ECE/TRANS/WP.29/2006/107
14 juillet 2006

**PROPOSITION DE COMPLÉMENT 1 À LA SÉRIE 02 D'AMENDEMENTS
AU RÈGLEMENT N° 107**

(Véhicules des catégories M₂ et M₃)

Communication du Groupe de travail des dispositions
générales de sécurité (GRSG)

«Figure 1

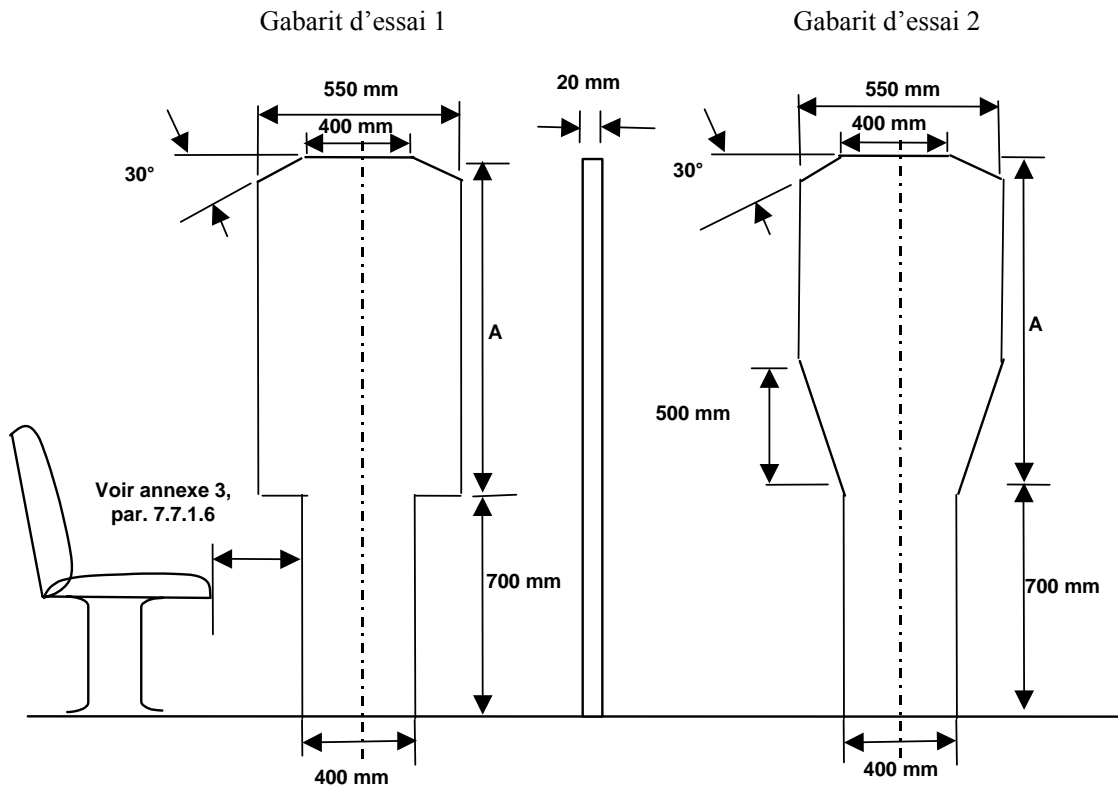
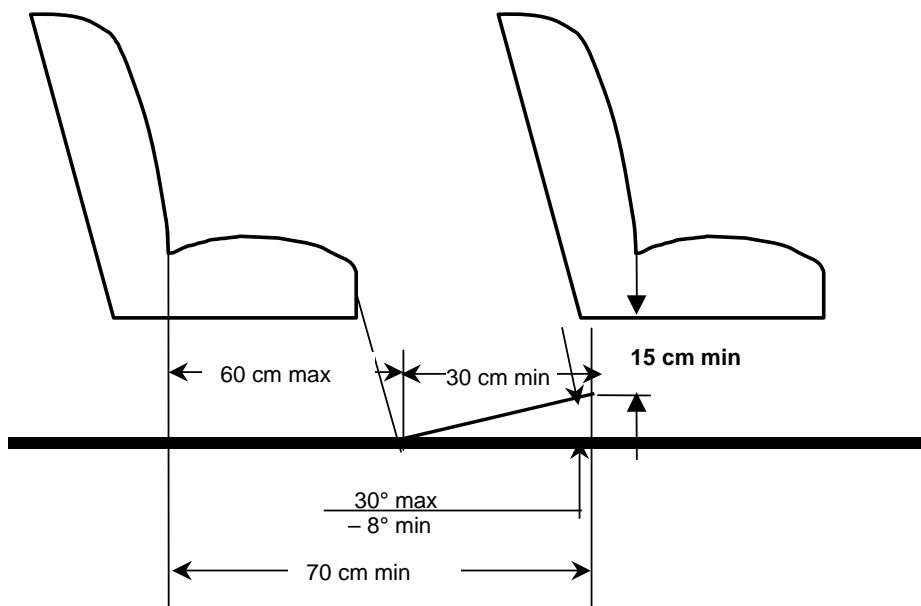
Figure 1, modifier comme suit:

ACCÈS AUX PORTES DE SERVICE
(voir annexe 3, par. 7.7.1)

Classe de véhicule	Hauteur du panneau supérieur (en mm) (Dimension "A" figure 1)	
	Gabarit d'essai 1	Gabarit d'essai 2
Classe A	950 */	950
Classe B	700 */	950
Classe I	1 100	1 100
Classe II	950	1 100
Classe III	850	1 100

*/ Pour les véhicules des classes A ou B, le panneau inférieur peut être déplacé horizontalement par rapport au panneau supérieur, à condition que ce soit dans le même sens.».

«Figure 20

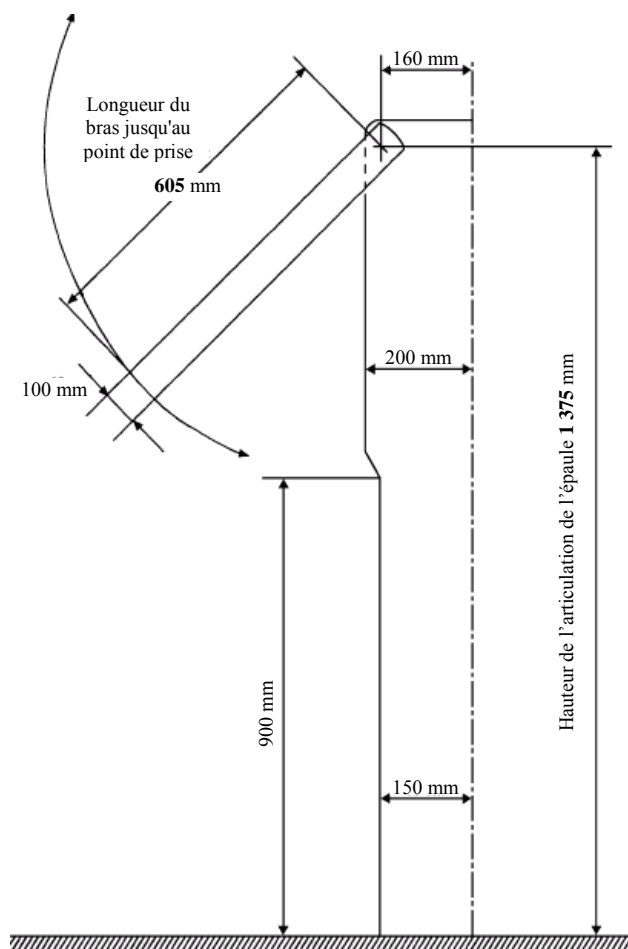
Figure 20, modifier comme suit:

DISPOSITIF D'ESSAI POUR L'EMPLACEMENT DES POIGNÉES DE MAINTIEN
(voir annexe 3, par. 7.11.2.1)

«Figure 23

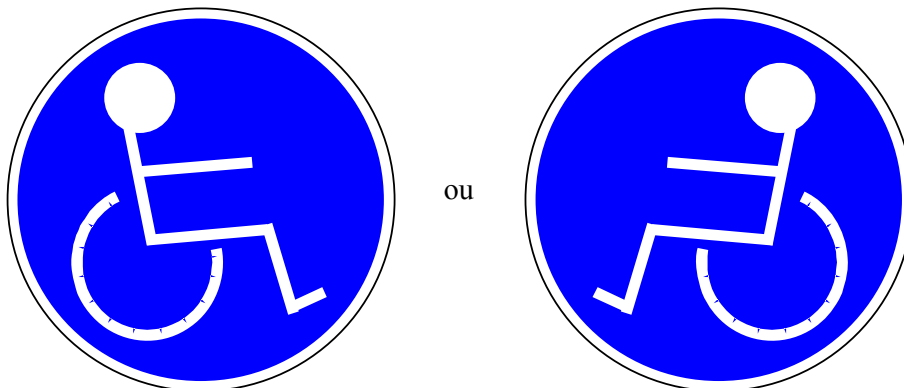
Figure 23, modifier comme suit:

PICTOGRAMMES RELATIFS À L'ACCESSIBILITÉ
(voir annexe 8, par. 3.4)

Pictogramme pour les utilisateurs de fauteuil roulant

Couleur: fond bleu, avec un symbole blanc
Taille: au moins 130 mm de diamètre

«Figure 27

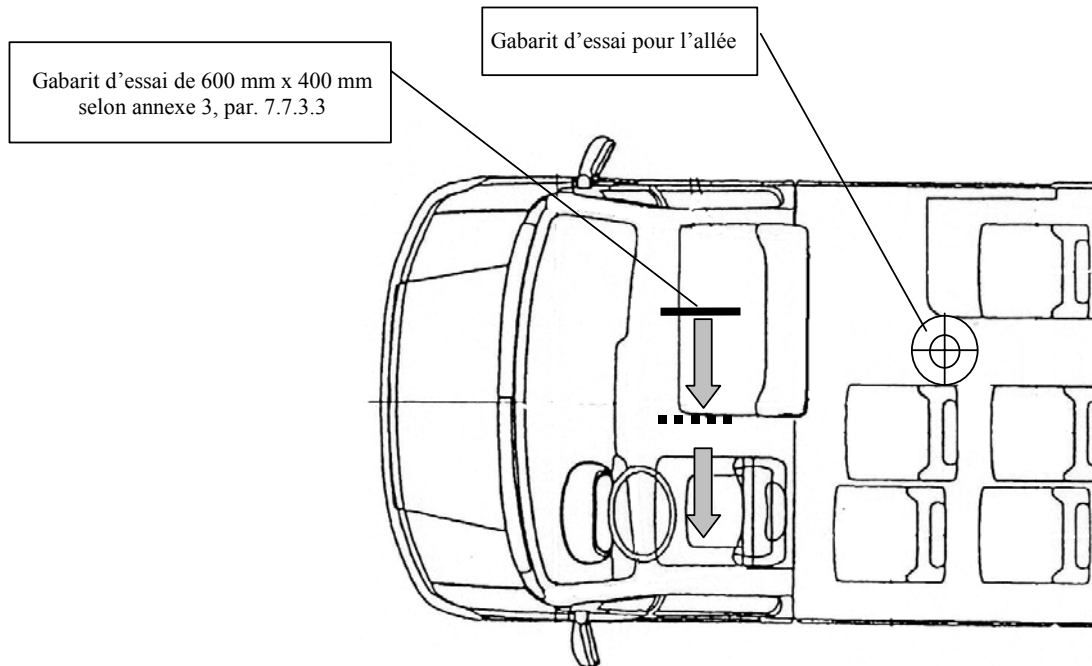
Ajouter de nouvelles figures, ainsi conçues:

ACCÈS À LA PORTE DU CONDUCTEUR
(voir annexe 3, par. 7.6.1.7.2)

La porte du conducteur est admise comme porte de secours pour les occupants de ces sièges à condition que l'on puisse faire passer un gabarit d'essai, depuis ces sièges jusqu'à l'extérieur du véhicule, par la porte du conducteur (voir annexe 4, fig. 27).

Figure 28

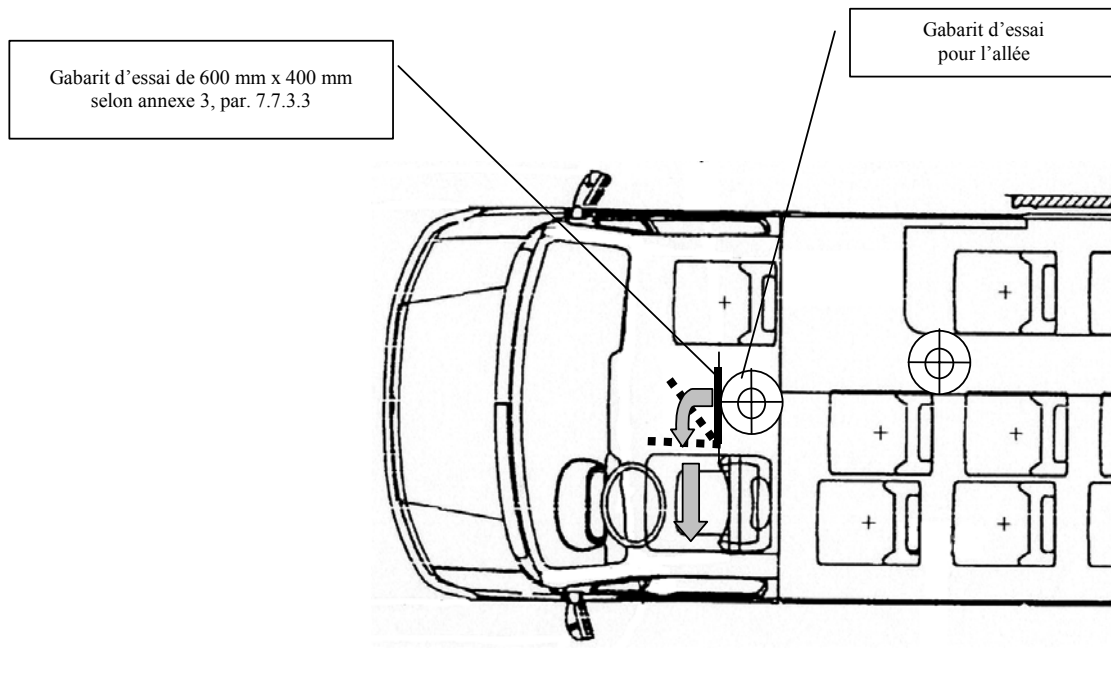
ACCÈS À LA PORTE DU CONDUCTEUR
(voir annexe 3, par. 7.6.1.9.3)

«7.6.1.9.3 si l'espace réservé au siège du conducteur communique avec le compartiment principal des voyageurs par un passage approprié; cette prescription est réputée respectée si le gabarit d'essai décrit au paragraphe 7.7.5.1 peut être déplacé librement depuis l'allée, de telle sorte que sa face avant atteigne le plan vertical tangent au point le plus avancé du dossier du siège du conducteur (ce siège étant situé dans la position la plus reculée possible) et, depuis ce plan, que le panneau décrit au paragraphe 7.6.1.7.2 puisse être déplacé vers la porte de secours dans la direction définie par ce paragraphe (voir annexe 4, fig. 28), le siège et le volant étant réglés en position moyenne.».
